CORRECCIÓN DE ERRORES MATERIALES DE LA ORDENACIÓN PORMENORIZADA DEL PLAN GENERAL DE ORDENACIÓN URBANÍSTICA DE MÁLAGA

NOVIEMBRE 2012

CORRECCIONES DE ERRORES MATERIALES DEL PGOU
Noviembre 2012

DOCUMENTO ACTUAL

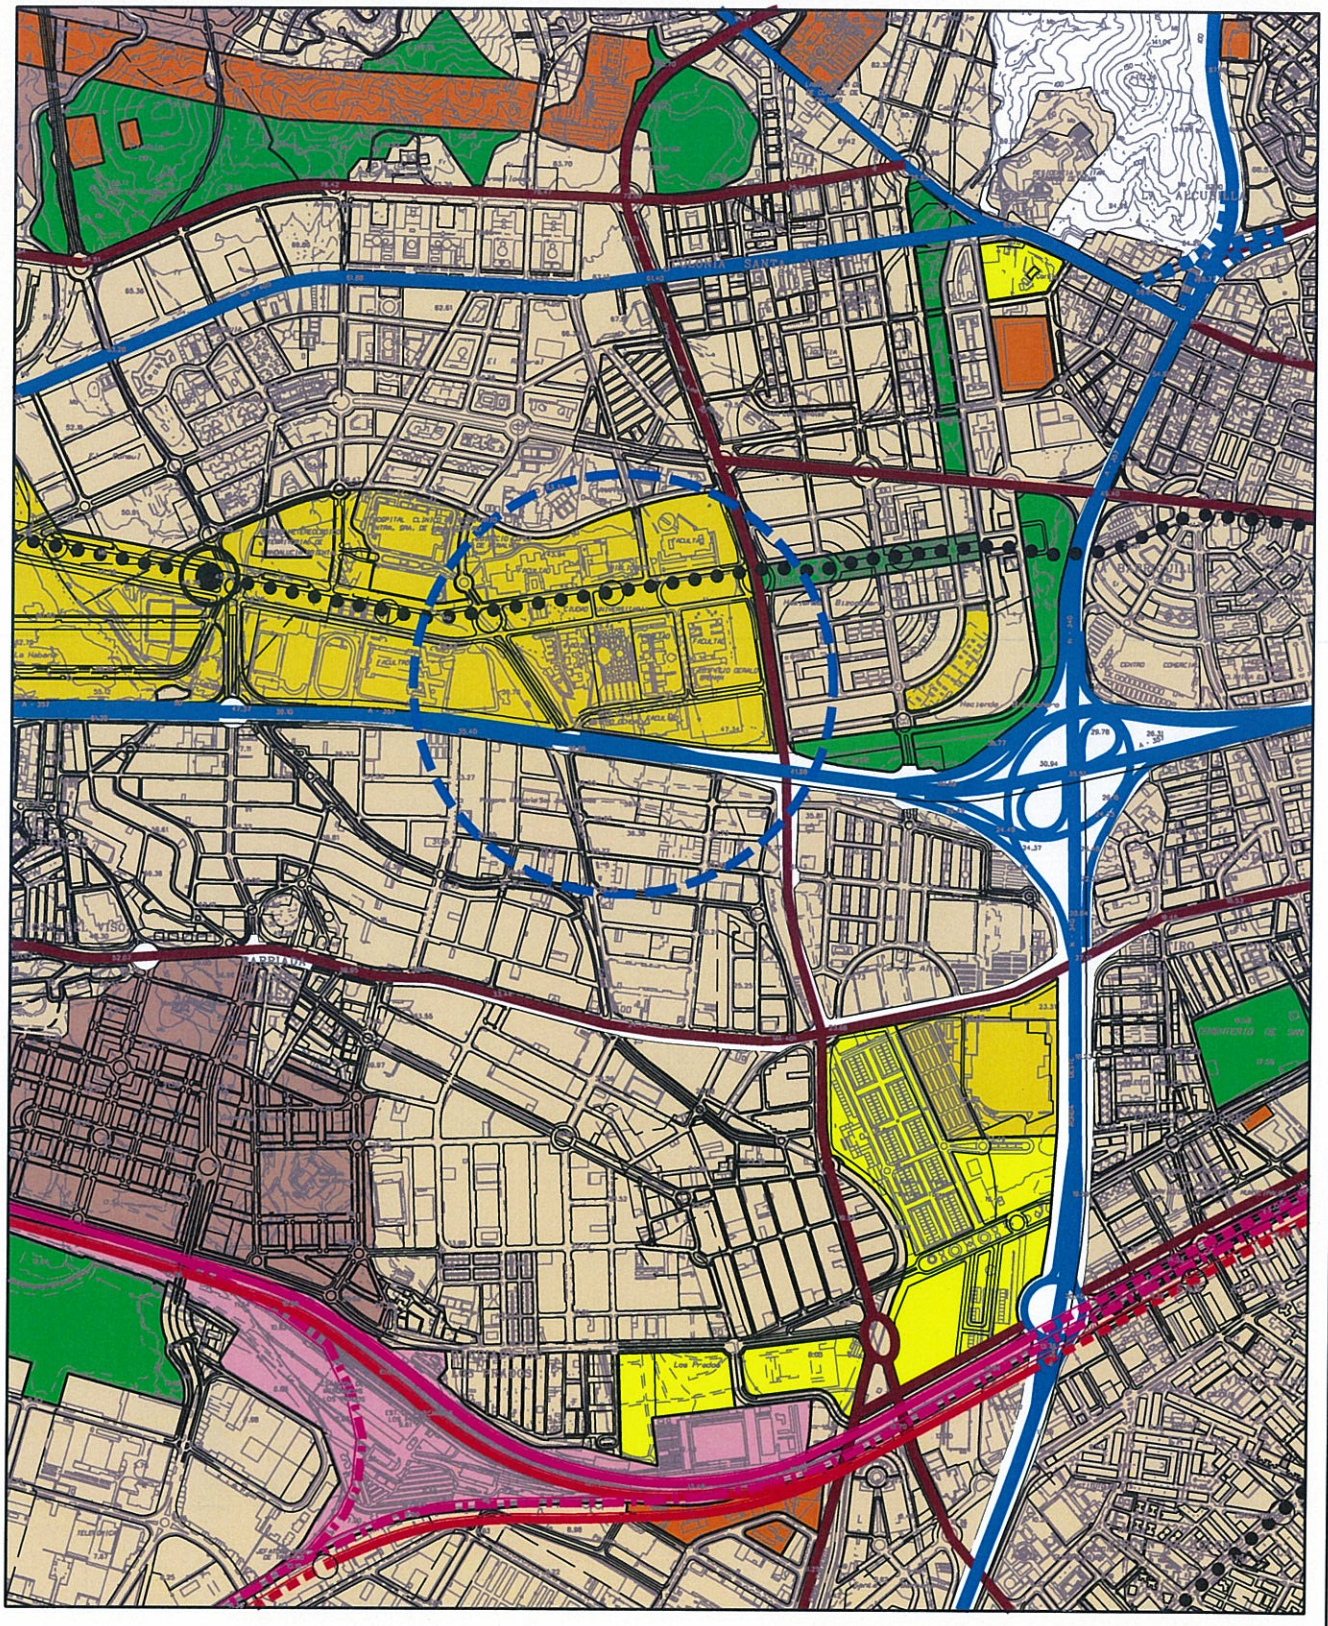
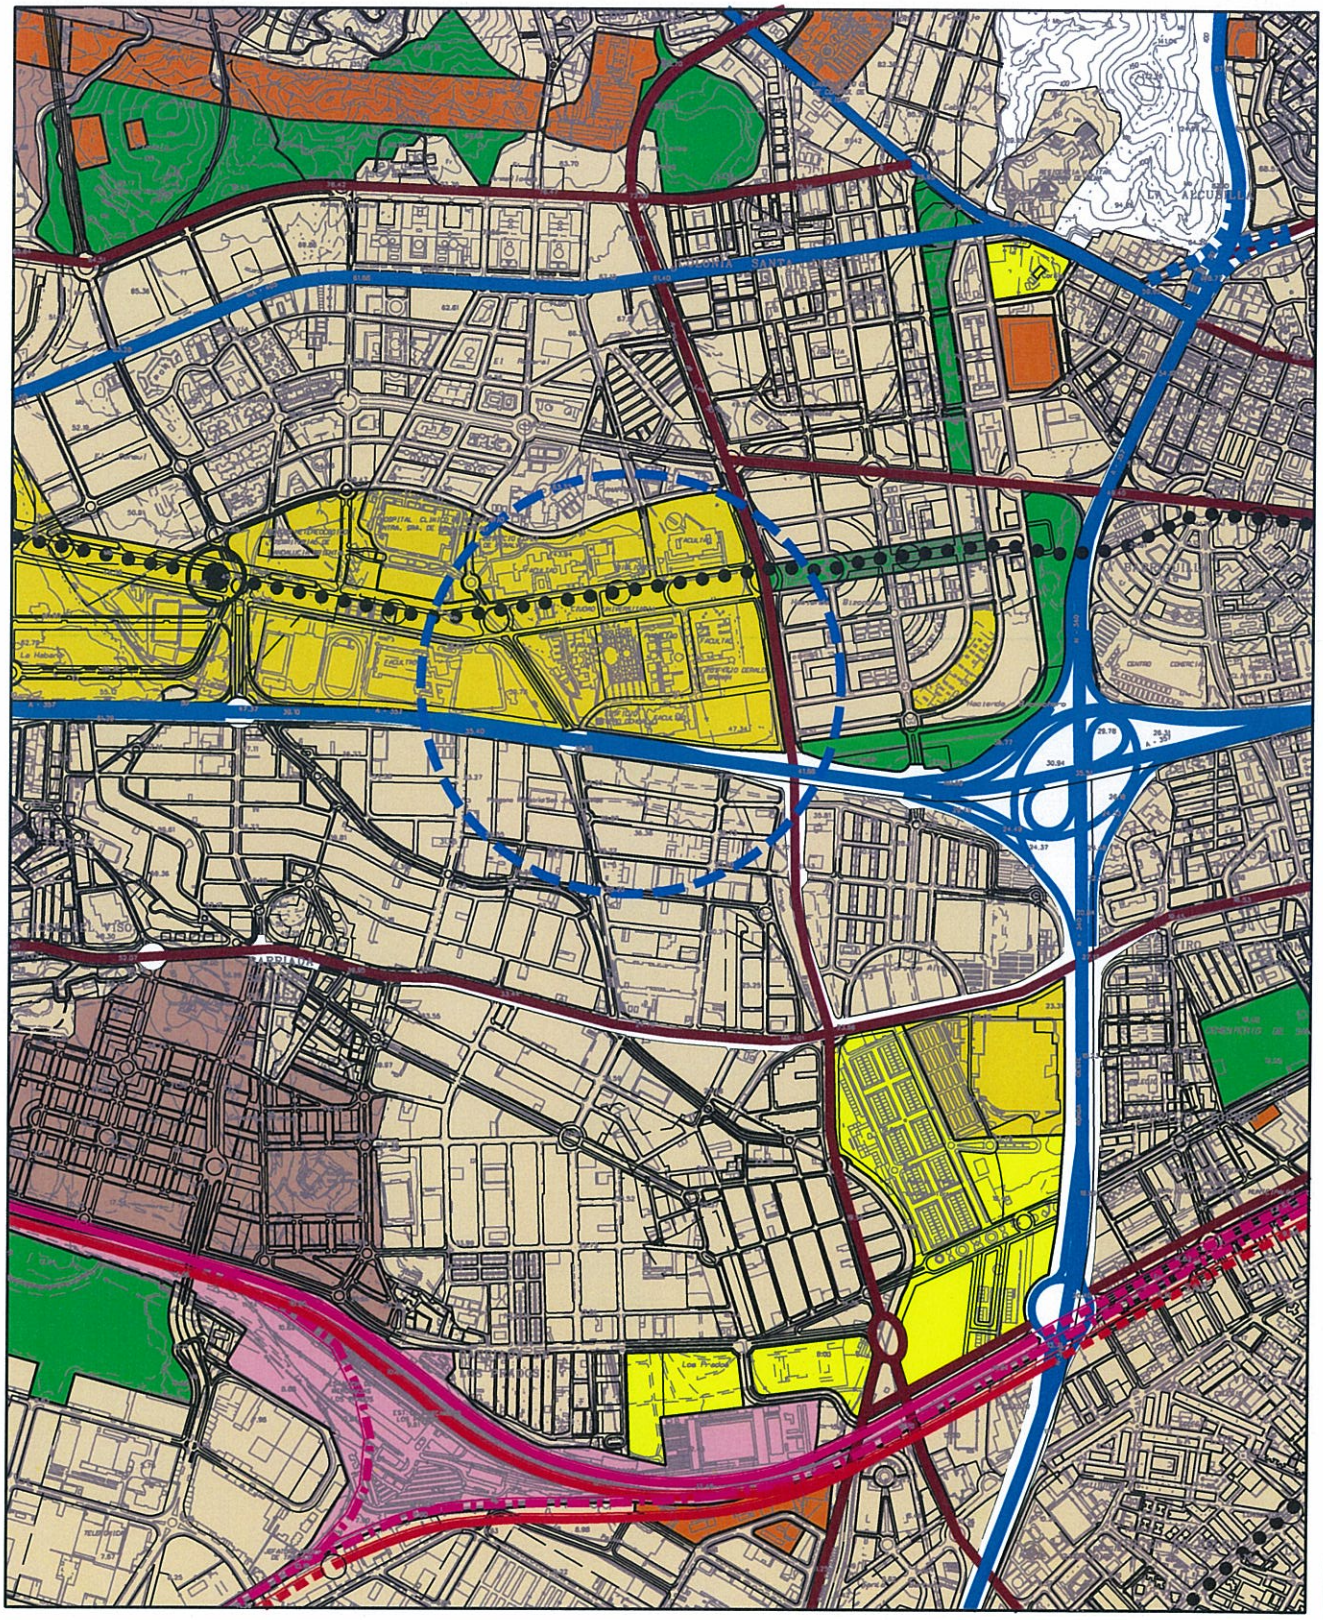
La corrección viene justificada por la adaptación de la ordenación a la realidad existente, dado que no se prevé afectar a los equipamientos en funcionamiento.

DOCUMENTO ACTUAL

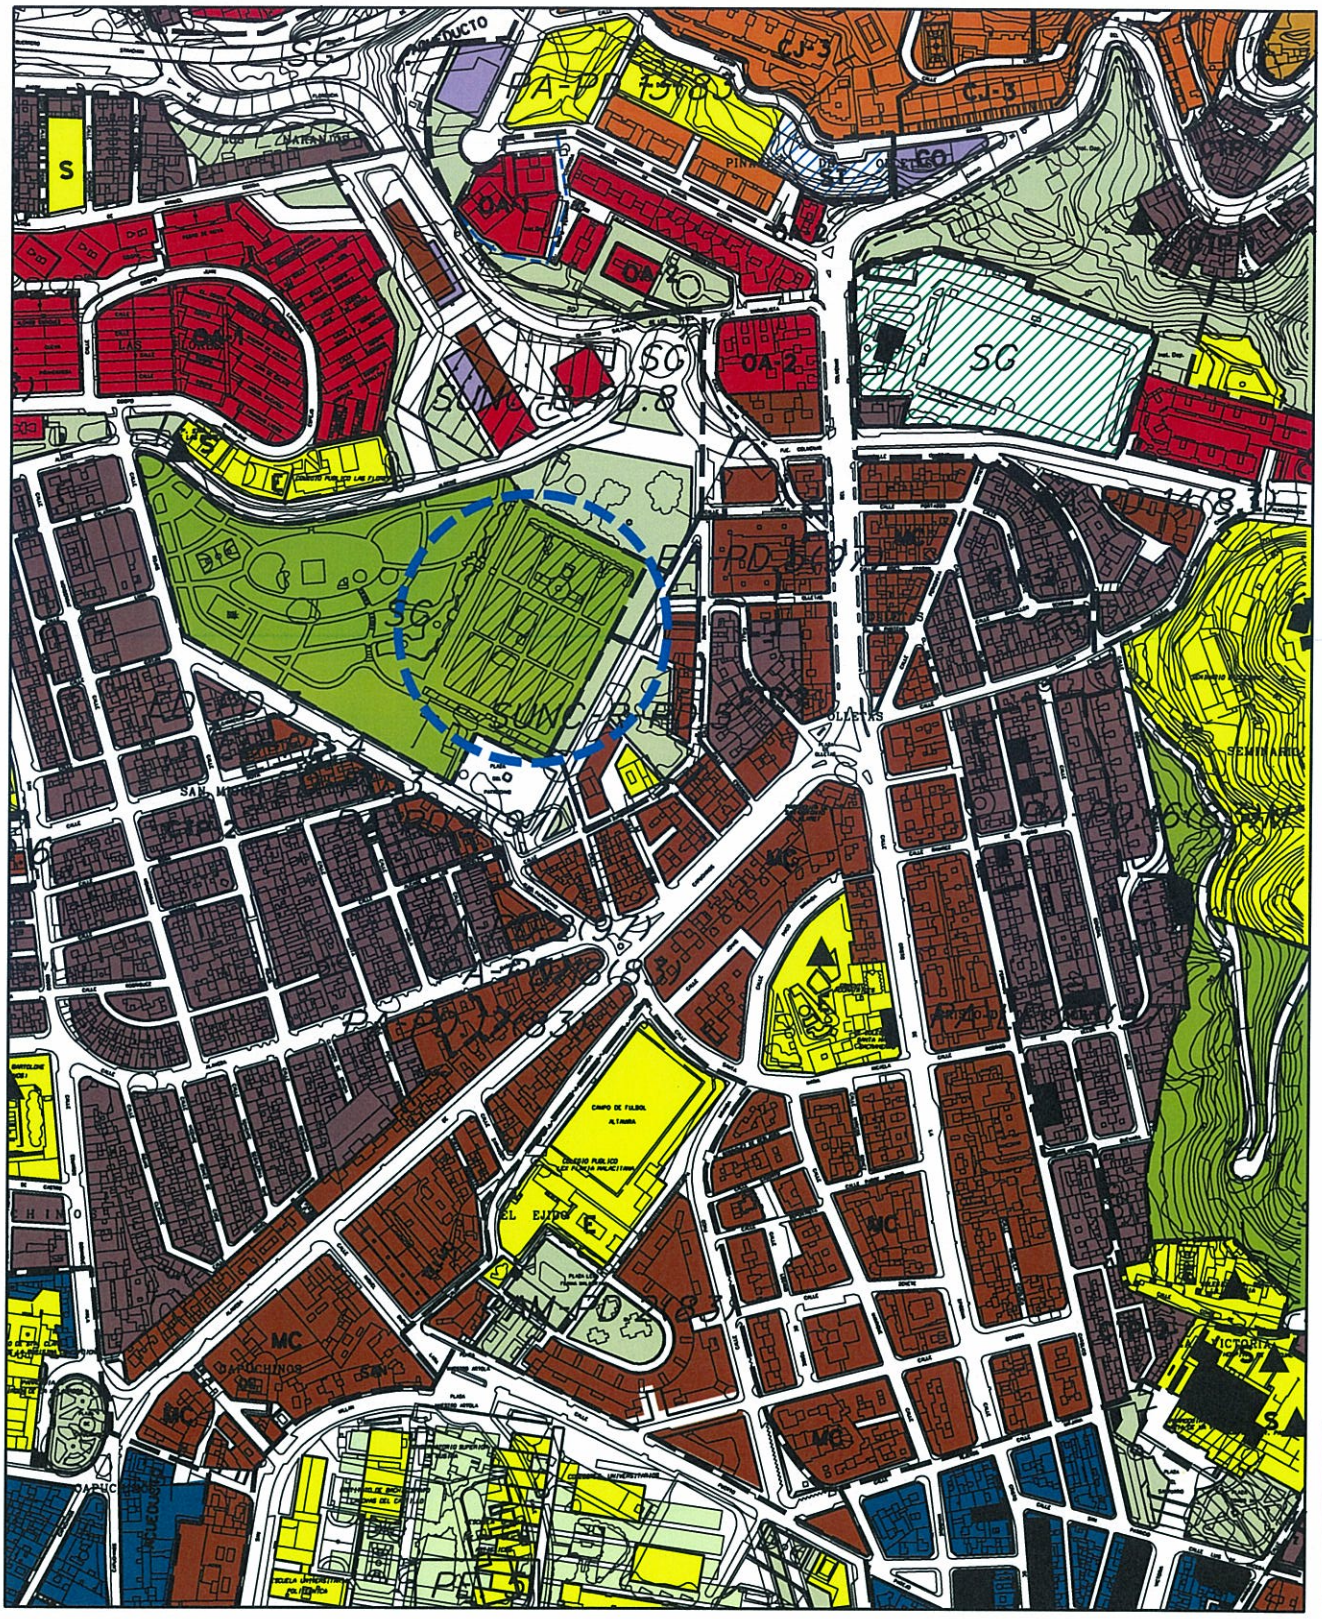
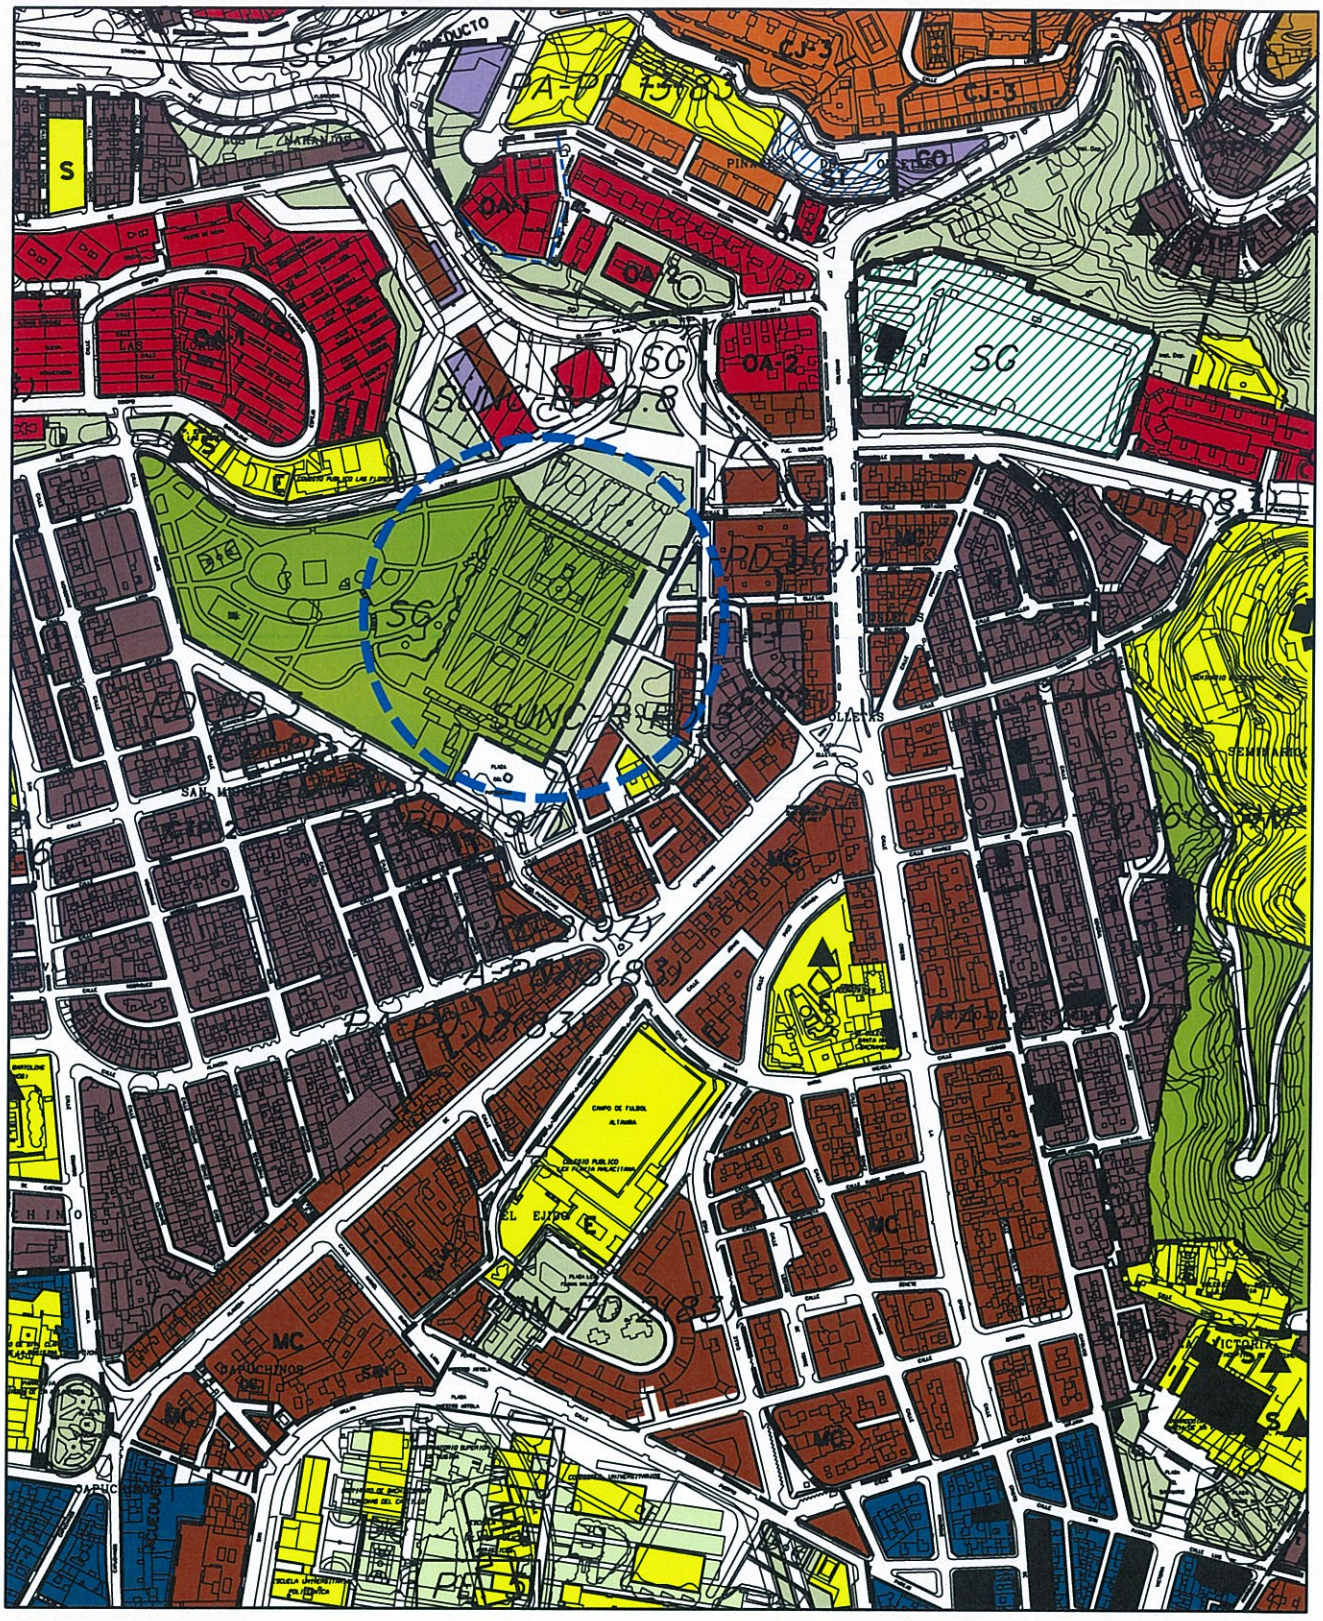
En el Plano de Protecciones del Medio Urbano (P.2.5), se señalara con el color de Protección Integral.
